无锡地铁集团有限公司

锡地铁地保函〔2024〕16号

关于金惠路与吴韵路交叉口西南侧地块 出让轨道交通保护意见的函

附件：金惠路与吴韵路交叉口西南侧地块与规划轨道交通平面关系图

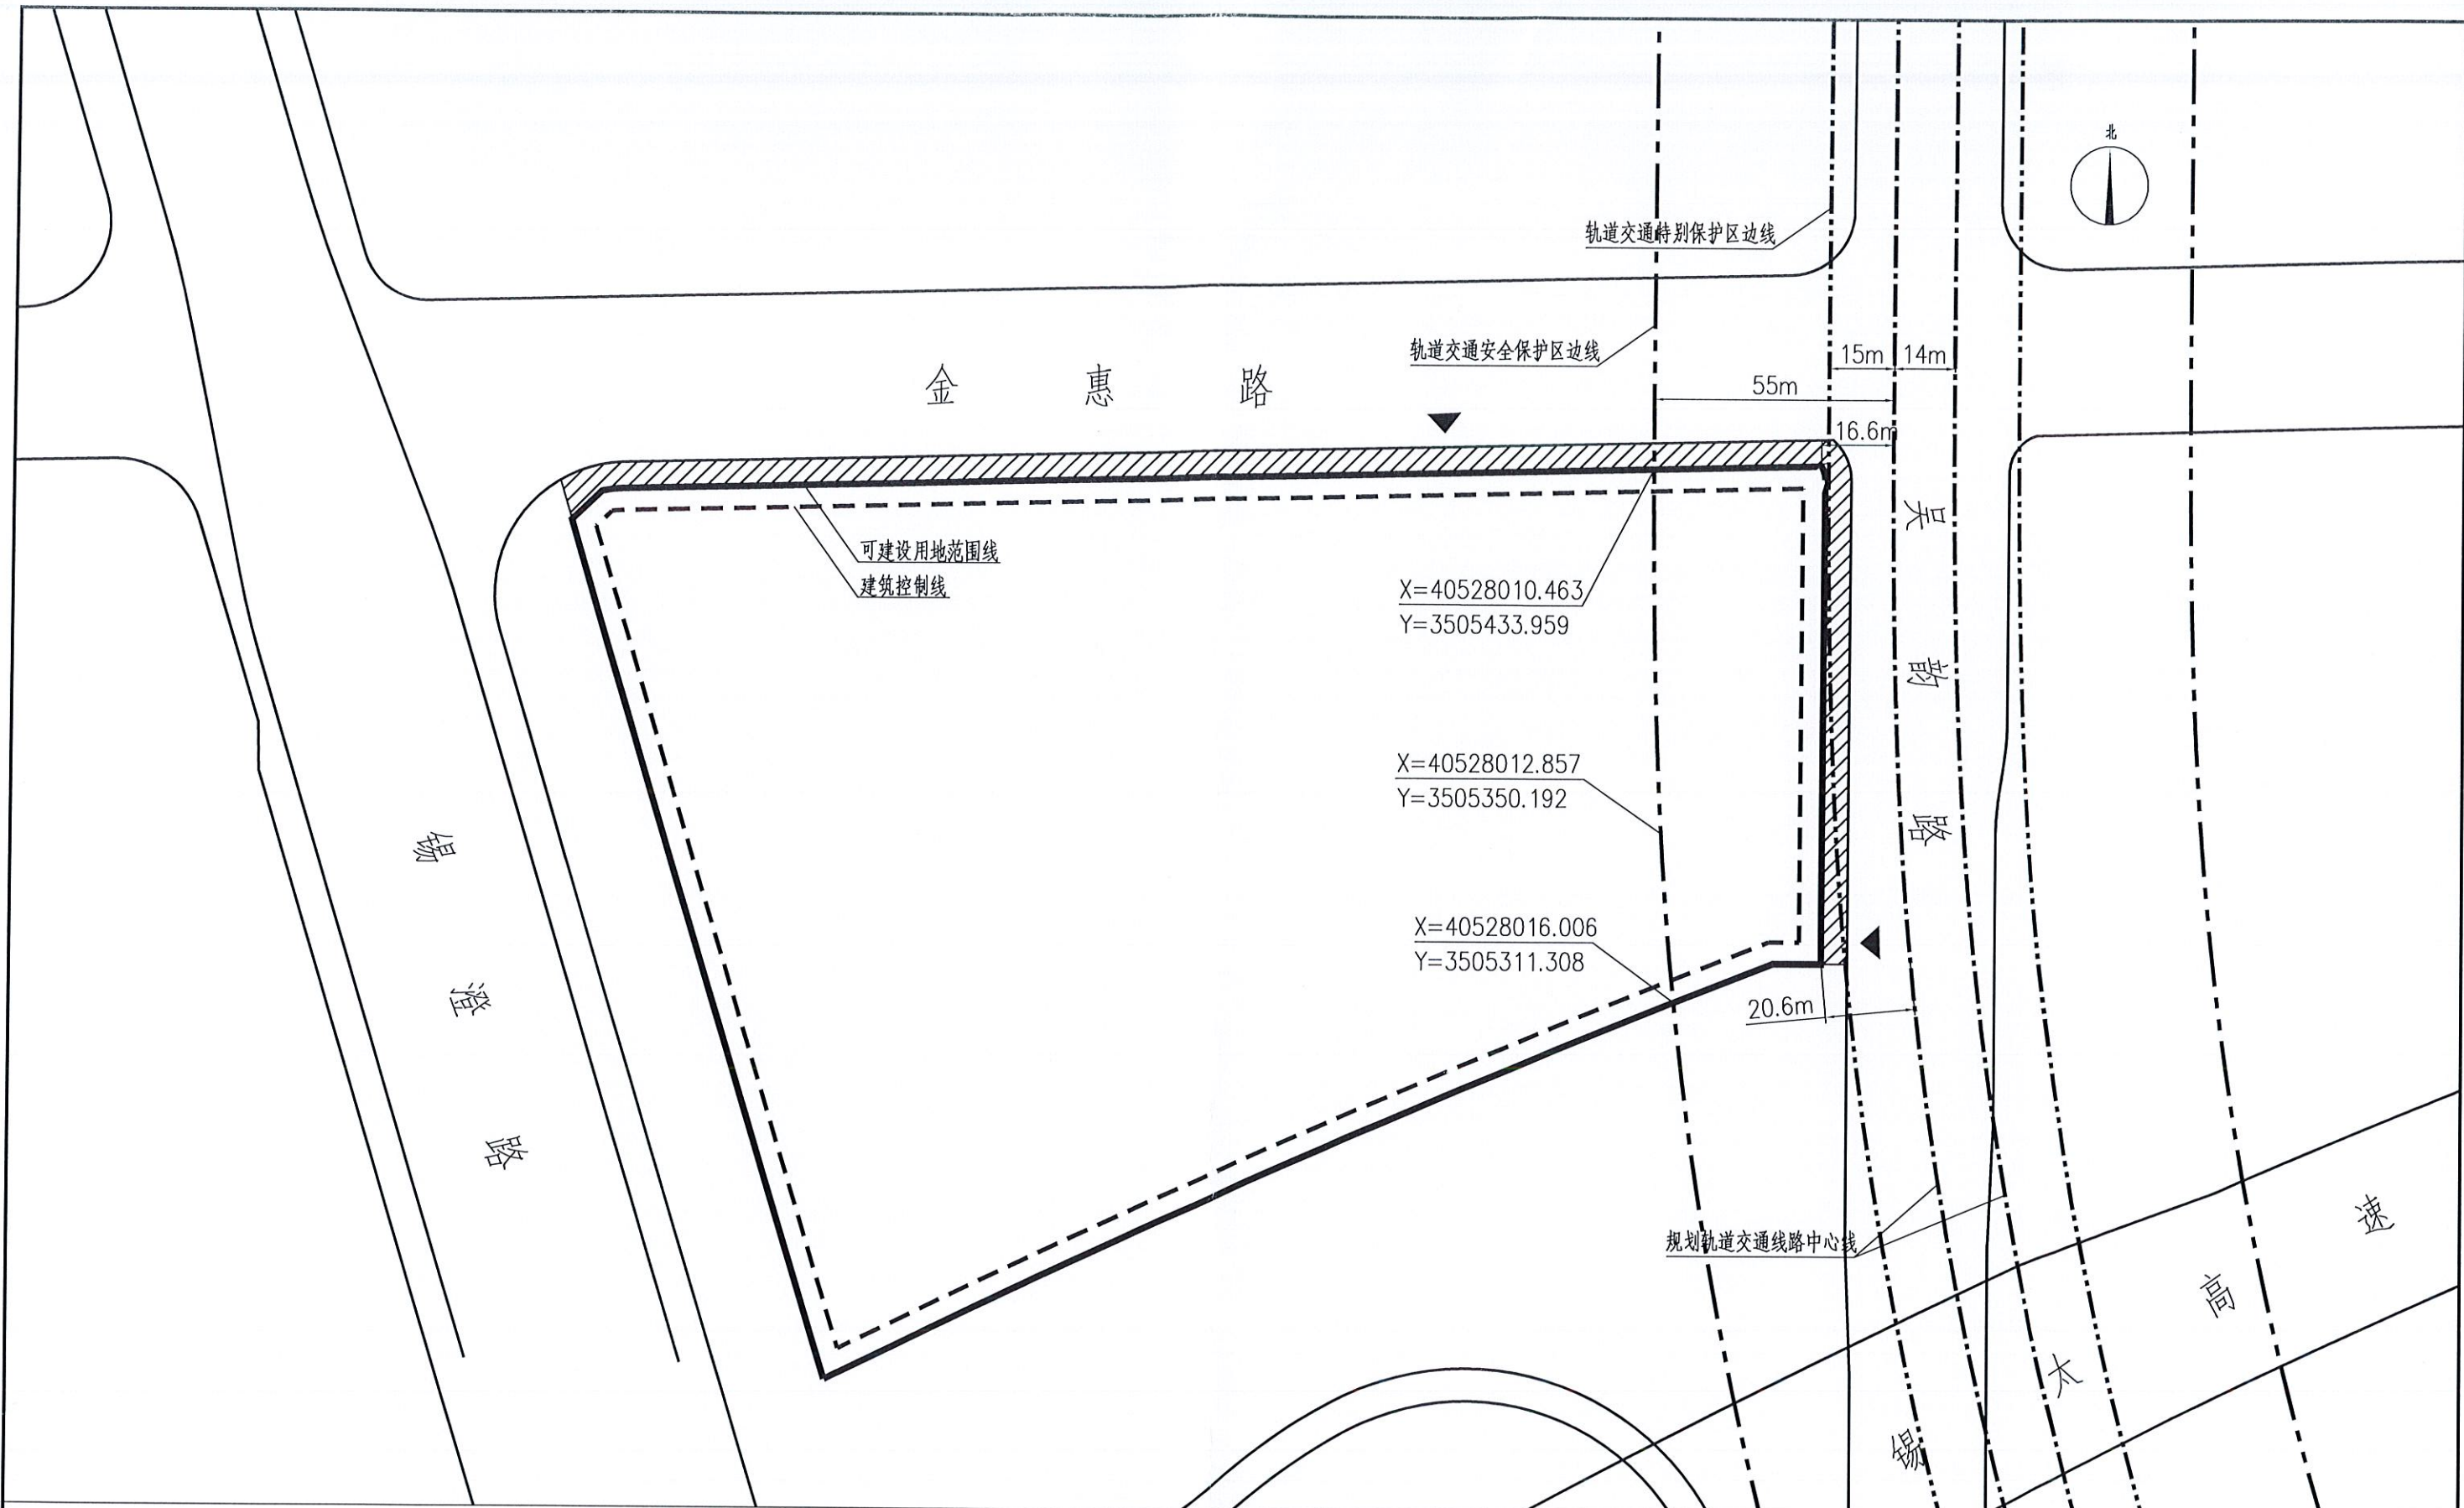
金惠路与吴韵路交叉口西南侧地块位于规划轨道交通线路的安全保护区内。

根据《无锡市轨道交通条例》关于安全保护区的管理规定，地块开发建设单位应当事先书面征求地铁集团的意见；地块内实施方案（包括围墙、出入口、管线等附属设施）与轨道交通设施之间应满足结构安全退距、消防、环评等技术要求；地块开发建设单位应当分析、论证施工活动对轨道交通设施的影响，制定轨道交通设施安全保护方案，并经地铁集团同意后，按照方案进行施工。

- 说明:
- 1、本图尺寸以米计。
 - 2、本图坐标采用国家2000坐标系。
 - 3、根据规划轨道交通线网暂控方案，规划轨道交通吴韵路段沿吴韵路南北向敷设，在轨道交通特别保护区范围内除《无锡市轨道交通条例》第二十六条规定允许的建设活动外，不得进行其他建设活动。
 - 4、地块内实施方案与轨道交通设施之间应满足结构安全退距，消防、环评等技术要求。
 - 5、若规范调整，按最新版的规范执行。
